Las Tablas, 17 de Marzo de 2023.
DRLS-0212-2023.

En seguimiento a la nota **MEMORANDO-DEEIA-0102-1002-2023**, recibida el 15 de febrero de 2023, en la Dirección Regional, se adjunta los siguientes informes en respuestas a la primera información aclaratoria del proyecto categoría II denominado: "**ESTUDIO DE IMPACTO AMBIENTAL CAT II ADECUACION DE TERRENO**", cuyo promotor es **IVERSIONES VILLA MARINA, S.A**, en los corregimiento de Oria Arriba, distrito de Pedasí, provincia de Los Santos.

Las Tablas, 15 de marzo de 2023
DRLS-SF-04-2023

Para responderle a la solicitud plasmada en la nota SEIA-016-2023, de 13 de marzo de 2023, referente a la primera aclaratoria del Estudio de Impacto Ambiental, Categoría II del proyecto denominado **“ADECUACIÓN DE TERRENO”**, a desarrollarse en el corregimiento de Oria Arriba, distrito de Pedasí, provincia de Los Santos, promovido por la Sociedad Inversiones Villas Marina, S.A.

Las Tablas, Vía Santo Domingo. Teléfono: 500-0921
Delimitación de áreas para intervención y para conservación

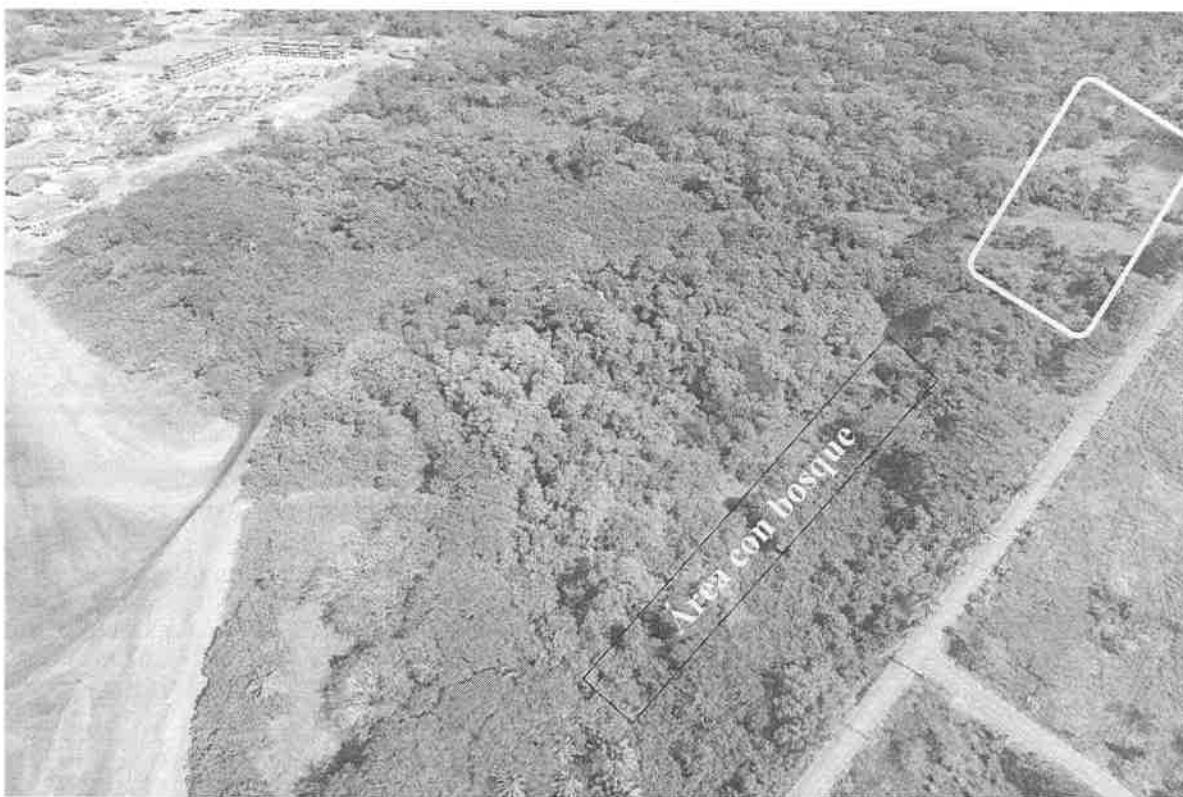
El promotor en su aclaratoria establece que dejaran un margen de protección a ambos márgenes de la fuentes hídricas naturales de 10 metros de ancho, que es el “mínimo” establecido en el Ley Forestal, sin embargo, considero que estas fuentes son de gran importancia para la conservación y protección del recurso hídrico de la región, en ese sentido, soy de la opinión que se debe dejar un margen de protección de veinte (20) metros a ambos lados de las fuentes o quebradas.

Y Este margen de protección o bosque de galería debe estar en toda la extensión del cauce, es decir, hasta el final en la desembocadura al océano, y no solo hasta la mitad del polígono como propone el promotor, según figura adjunta.

La aclaratoria, estable delimitaciones en el polígono de las cuales no estoy de acuerdo con el fragmento de “Herbáceas con árboles aislados”, que dice que son 6.74 hectáreas, ver figura adjunta,

En la inspección ocular realizada el día 15 de diciembre de 2022, se evidenció que esta parcela con dicha cobertura cubre solo un área de 2 hectáreas + 3,900 metros cuadrados.
